## FORMULÁRIO DE ANÁLISE TÉCNICA DE AMOSTRA

REF.: PREGÃO PRESENCIAL Nº 039/2019

OBJETO: Aquisição de mobiliário para área de jardim, incluindo montagem, assistência técnica e instalação, para complementação dos ambientes externos do Hotel Escola Senac Barreira Roxa, situado na Avenida Senador Dinarte Mariz, nº 4020, Via Costeira, Parque das Dunas, Natal/RN.

### PARECER TÉCNICO

#### ❖ LOTE 01: CAMA NINHO (TIPO CHAISE OSTRÁ)

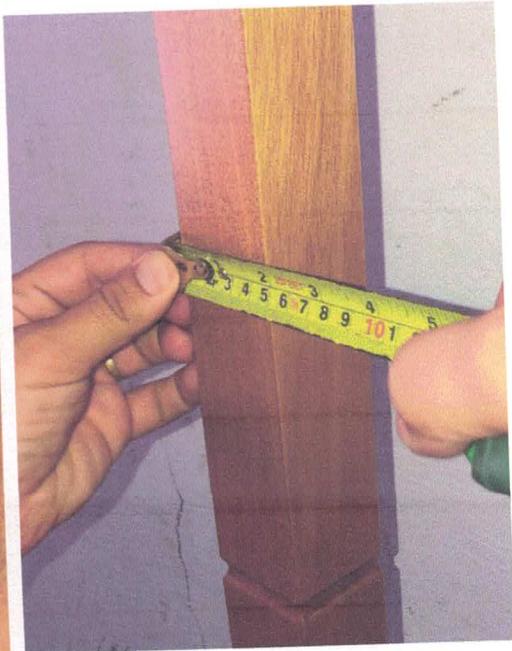
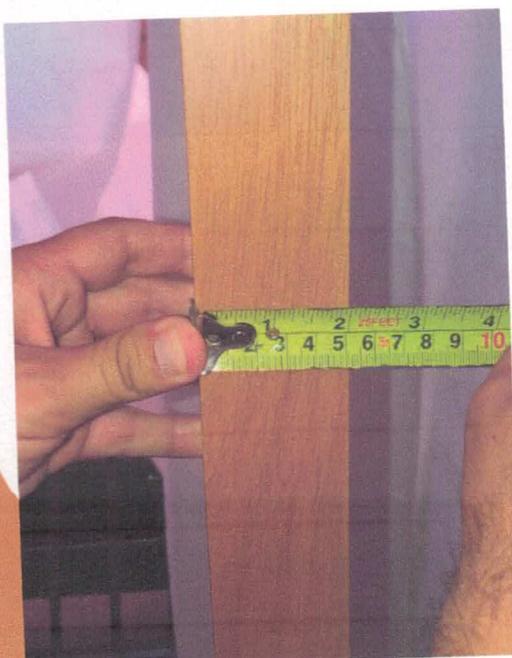
1. Nas regulagens de altura de encosto, o estofado só se encaixa de forma correta na primeira altura, note que nas demais alturas o estofado não se adequa e na última altura não há a possibilidade dos usuários se sentarem de forma confortável ou no mínimo satisfatória.

2. O Termo de Referência pede “Nos componentes centrais do estofado deverá conter dois rolos, afixados em suas extremidades, medindo 57x15x15m (LxPxA) cada. Contudo, os rolos estão soltos na amostra.

3. O Termo de referência diz que “O produto deve conter mesa de apoio central, sendo a base em estrutura de alumínio com pintura eletrostática na COR MARROM, e tampo em vidro, não temperado, com 50cm de diâmetro e 10mm espessura, com furo central de 60mm de diâmetro e acabamento em alumínio nas bordas do furo.” Após análise, verificou-se que o furo central não contém o acabamento em alumínio nas bordas e, também, não desempenha a função de possibilitar a utilização de Ombrelones, em outras oportunidades de uso, através do furo que consegue receber a haste do guarda-sol.

4. O termo de referência aduz que “A peça deverá conter pés fixos em aço inoxidável”. A amostra não possui os pés em aço inoxidável, como é possível visualizar na foto abaixo.

❖ LOTE 02 : GAZEBO ( ESPREGUIÇADEIRAS + DOSSEL )

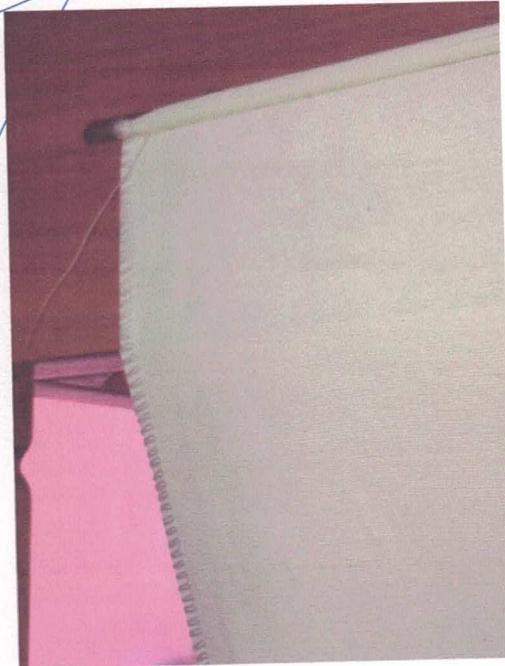
1. Trata-se de dois itens distintos dentro de um mesmo Lote: ESPREGUIÇADEIRA E DOSSEL, O Termo de Referência não pede no certame que o dossel seja parafusado à estrutura da espreguiçadeira dupla, conforme verificado na amostra entregue. Averiguou-se, também, que a bitola do pilar do dossel entregue possui apenas 5x5cm, apresentando características de produto não é autoportante; inferior ao padrão estipulado para esse produto, sendo da marca Saccaro ou SIMILAR que possui 7x7cm e é um item autoportante.

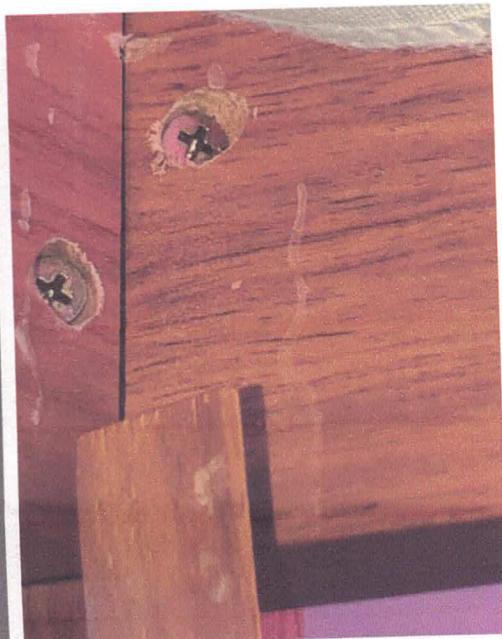
2. Acabamento de arremate de costura muito frágil, com várias terminações com fios soltos e costuras sem reforço, que se danificaram já no transporte.
